关键词：雨刮片脱出一检修

文号：
2004-02-05

2004 全新蒙迪欧。车身识别号在 LVSFBFAC14F004001—LVSFBFAC14F008971 之间。

图 A

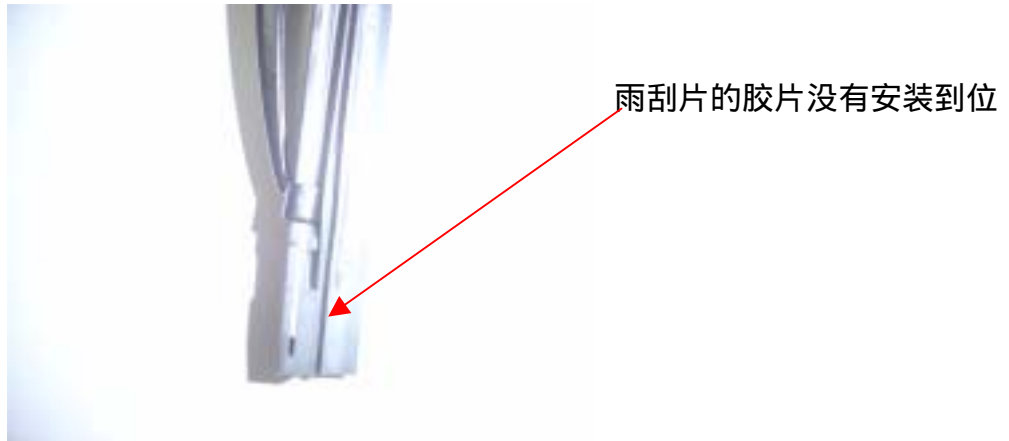
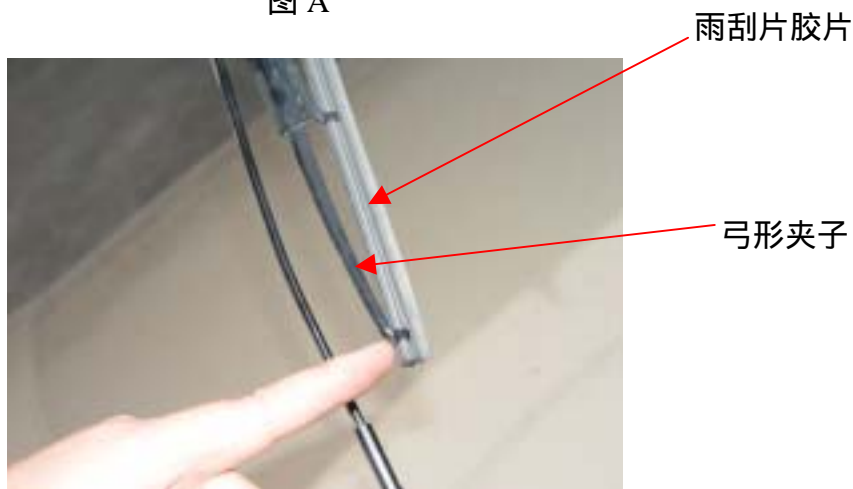
由于部分车辆雨刮片的胶片在使用过程中可能出现脱落，这样可能会导致前挡风玻璃划伤。

- 3、检查雨刮片的胶片是否完全定位于雨刮片弓形夹子。如果雨刮片的胶片定位准确，则进行下一步。如果没有完全定位（如图所示 A），则将雨刮片的胶片装配到正确位置（如图所示 B），再进行下一步；

4、用尖嘴钳（注意：尖嘴钳的钳口是用白胶布缠绕了的）将雨刮片第一定位卡脚适当夹紧。

弓形夹子标准宽度尺寸：
左边雨刮片： 9.5 ± 0.15 mm
右边雨刮片： 7.6 ± 0.15 mm

5、用游标卡尺检测修正后的第一定位卡脚的尺寸（左边雨刮片： 9.5 ± 0.15 mm；
右边雨刮片： 7.6 ± 0.15 mm）
